Beirat für Tourismus und Stadtmarketing Kempten: Bericht zum Radtourismus im Allgäu und Iller- Radweg

Bericht zum Radtourismus im Allgäu und Iller-Radweg

- Monitoringbericht 2023
 - Auszug für das Stadtgebiet Kempten
 - Bitte um Weiterleitung an die Kommunen, Bauhofmitarbeiter, Wegewarte, Akteure etc. vor Ort
 - Bitte um intensive Prüfung des Berichts und Behebung der Mängel
 - Bitte um Rückmeldung
 - Stefan Storf steht als Ansprechpartner zur Verfügung

Kommune: Kempten
Lagebeschreibung: Abzw. Ri. Eisstadion

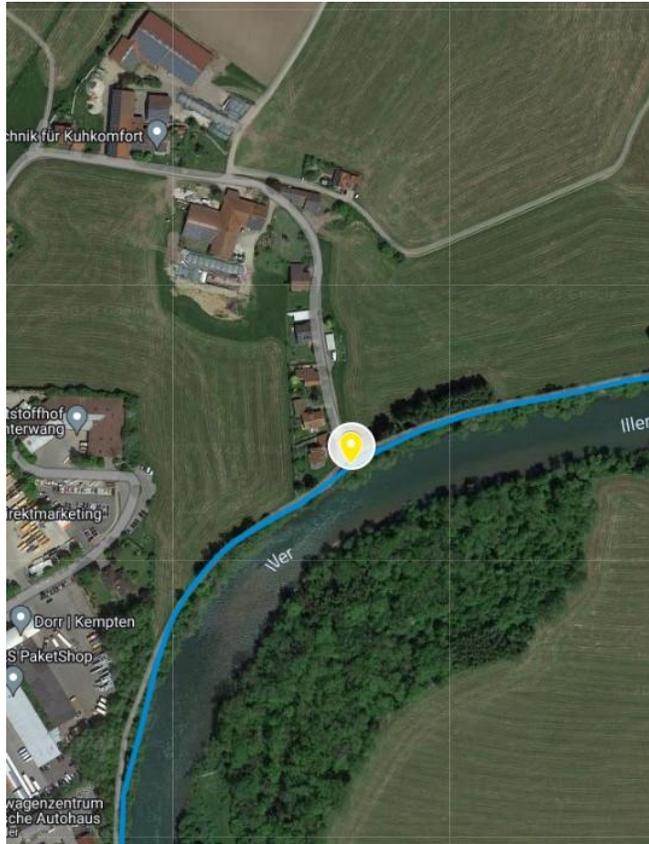
- Kantensichtigen Zwischenwegweiser ersetzen (2x Pfeil geradeaus)
- Umstellung auf FGSV-konforme Radwegweisung wünschenswert
- Änderung nach Umsetzung in Datenbank übernehmen

Kommune: Kempten
Lagebeschreibung: Ri. Krugzell/kurz vor Illerschleife

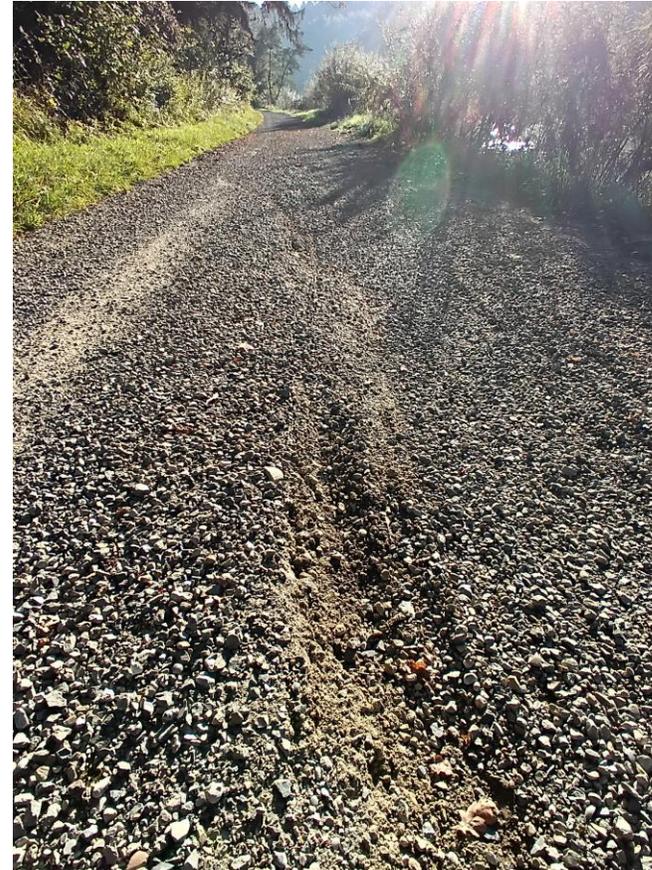
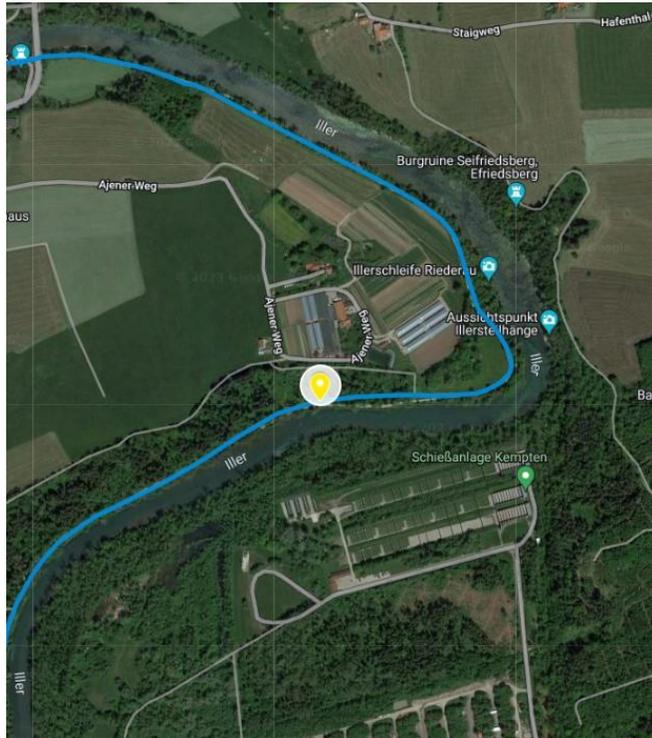
- Einmalige Oberflächenschäden, Weg durch Hochwasser gefährdet
- Als Gefahrenstelle eingestuft
- Wegeinstandsetzung wünschenswert

Kommune: Kempten
Lagebeschreibung: Ri. Krugzell

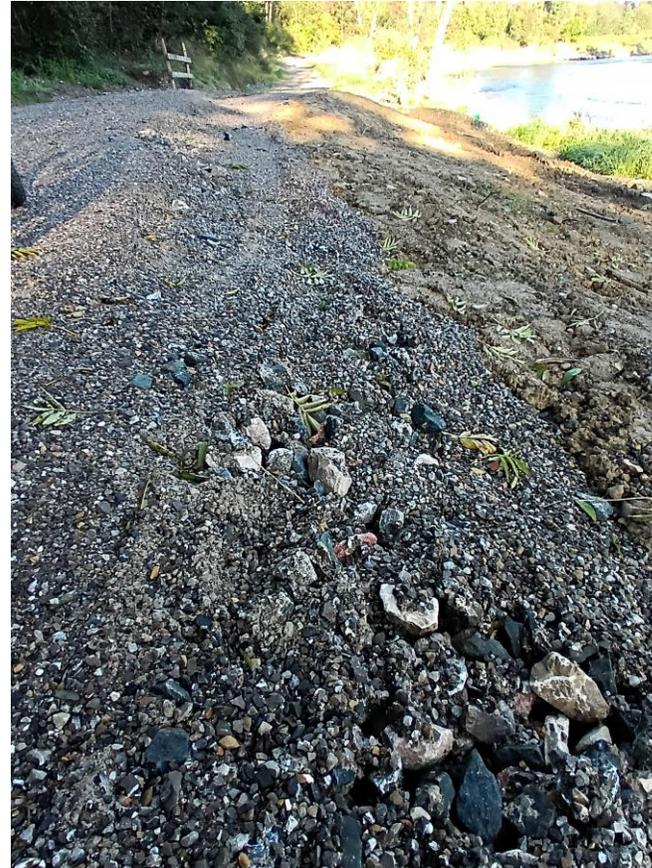
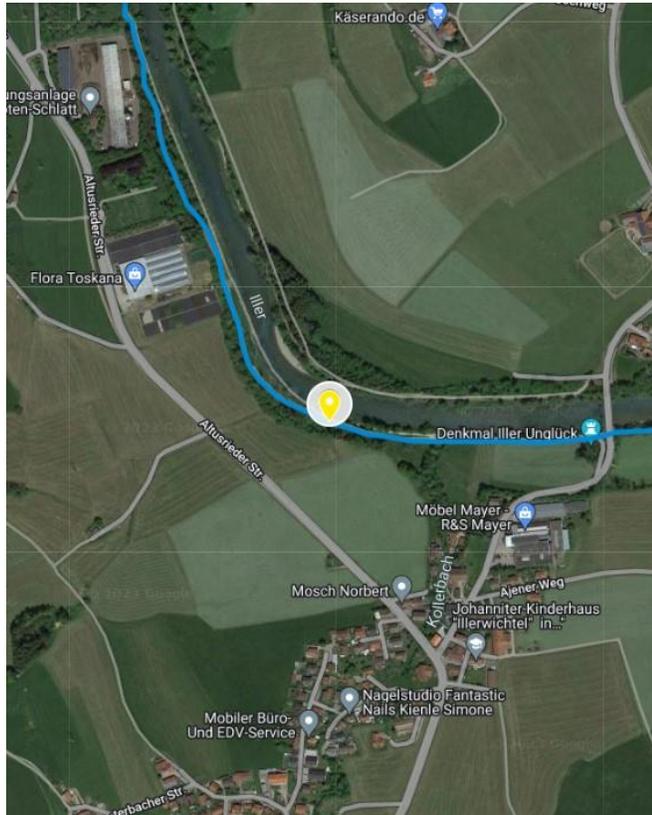
- Einmalige Oberflächenschäden, Weg durch Hochwasser gefährdet
- Als Gefahrenstelle eingestuft
- Wegeinstandsetzung wünschenswert
